**RELATÓRIO DE FISCALIZAÇÃO TÉCNICA DOS SISTEMAS DE ÁGUA E
ESGOTO DO MUNICÍPIO DE
ARARAQUARA**

PRESTADOR: DEPARTAMENTO AUTÔNOMO DE ÁGUA E ESGOTOS – DAAE

Relatório R3 – Continuação diagnóstico e não conformidades

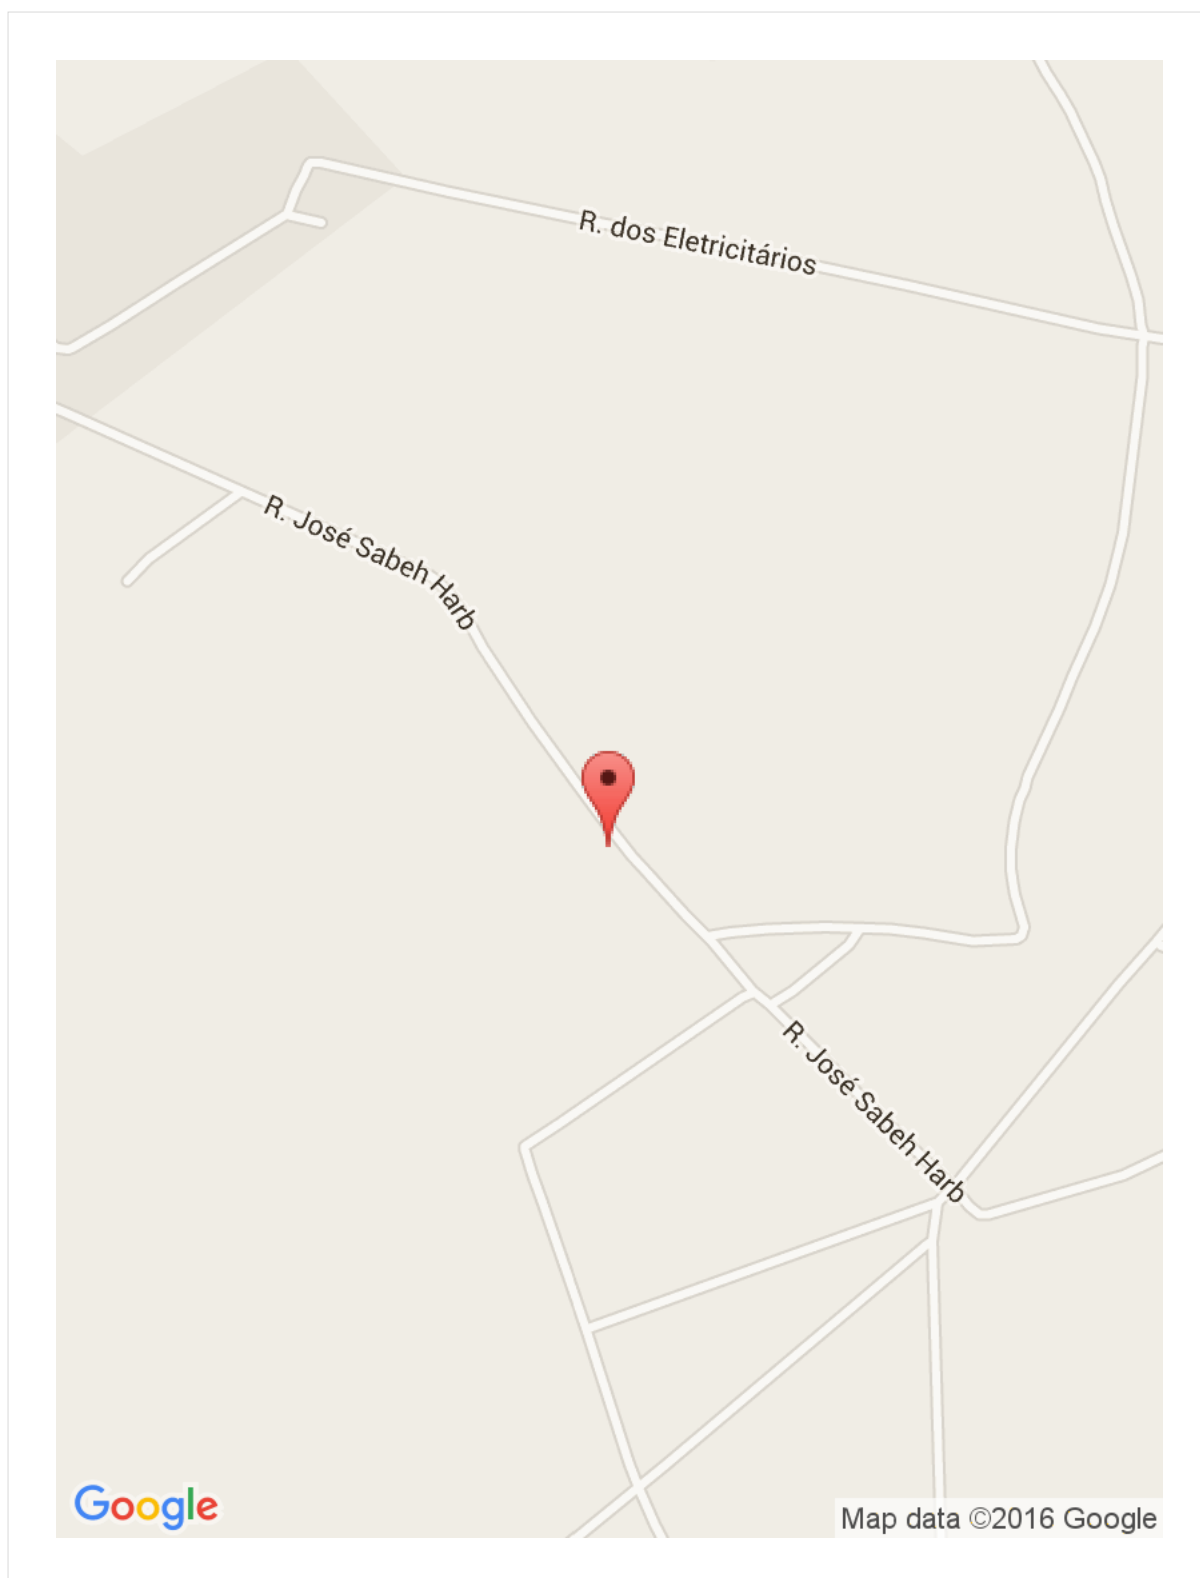
Item 2.4: Ausência de identificação da área (Art. 2º da Lei Federal 11.445/2007). Prazo: Em até 180 dias
